Number	G6-1
Score	137 / 487
Rank	21位

### 減点ポイント(不良例)

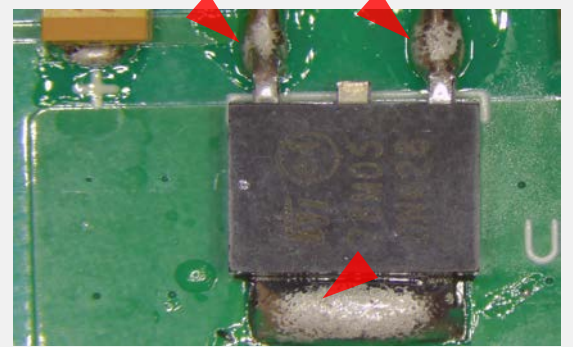
ラジアルリード垂直方向 クリアランス不足  
IPC-A-610G 7.1.6を参照

はんだ過多  
IPC-A-610G 8.3.14を参照

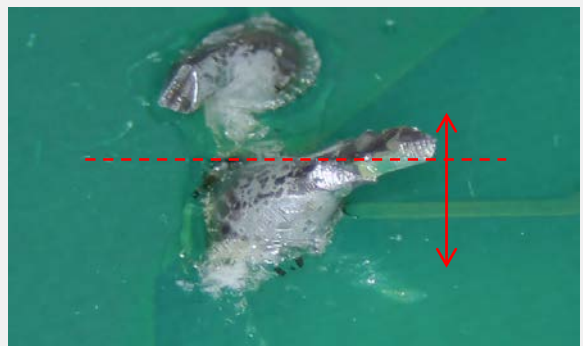
リードの突出 (最大値以上)  
IPC-A-610G 7.3.3を参照

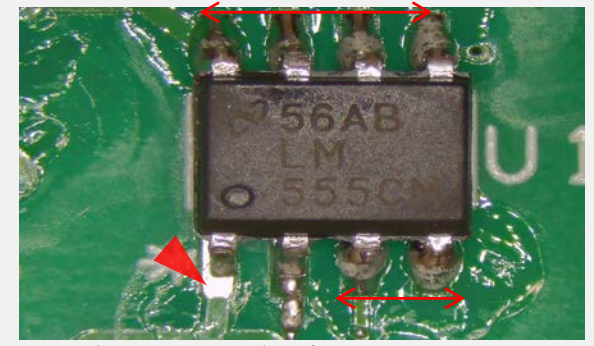
はんだ不足&はんだ過多  
IPC-A-610G 8.3.5を参照

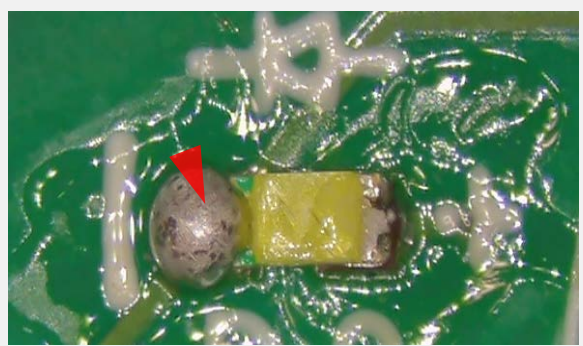
はんだ過多  
IPC-A-610G 8.3.2を参照

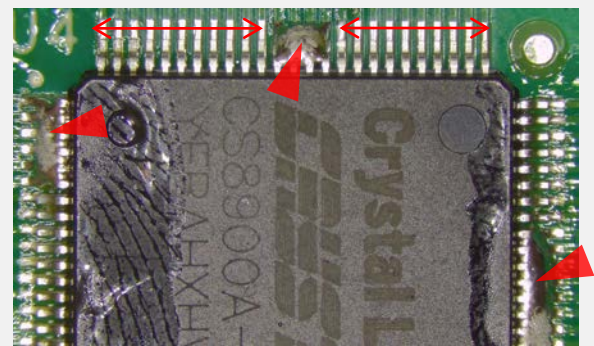
はんだブリッジ&はんだ不足  
IPC-A-610G 5.2.7.2, 8.3.5を参照
